ZP.271.3.2024

WYJAŚNIENIA I ZMIANA TREŚCI SPECYFIKACJI WARUNKÓW ZAMÓWIENIA

dotyczy: postępowania o udzielenie zamówienia publicznego pn. **Budowa połączenia drogowego Chrzanowskiej Strefy Inwestycyjnej z węzłem autostrady A4 Chrzanów – Balin i drogą powiatową nr 1044K (ul. Wodzińska w Chrzanowie).**

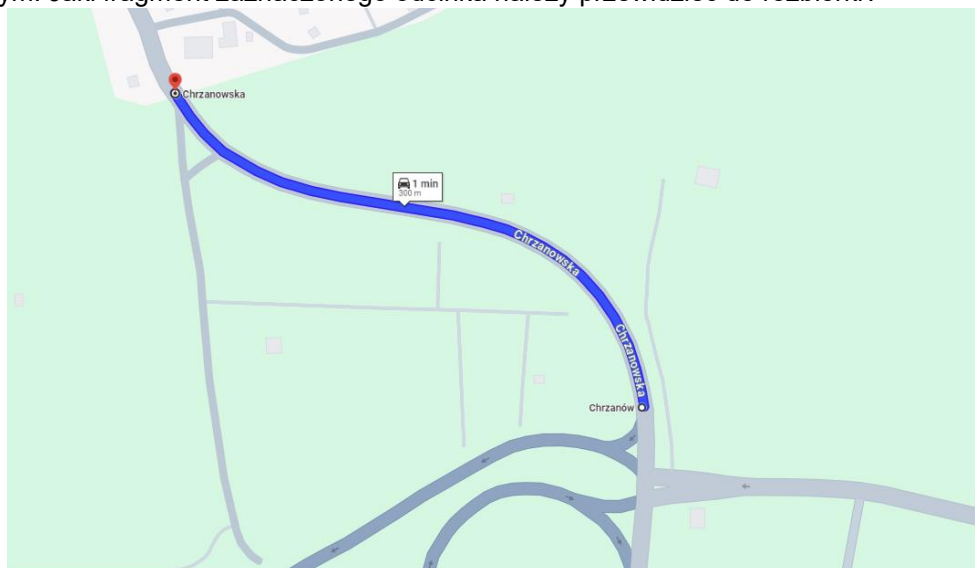
Prosimy o informacje, czy południowa część zaznaczonego odcinka ul. Chrzanowskiej ma zostać „ślepa drogą”- w projekcie koncepcyjnym nie przewidziano jej połączenia z projektowanym układem drogowym. Jaki fragment zaznaczonego odcinka należy przewidzieć do rozbiórki?

Południowa część odcinka ul. Chrzanowskiej ma pozostać „drogą ślepa”- brak połączenia jej z projektowanym układem drogowym. Zakres koniecznej rozbiórki należy ograniczyć do minimum oraz opracować na etapie projektu budowlanego. Pozostały odcinek ul. Chrzanowskiej oznaczyć zgodnie z przepisami.
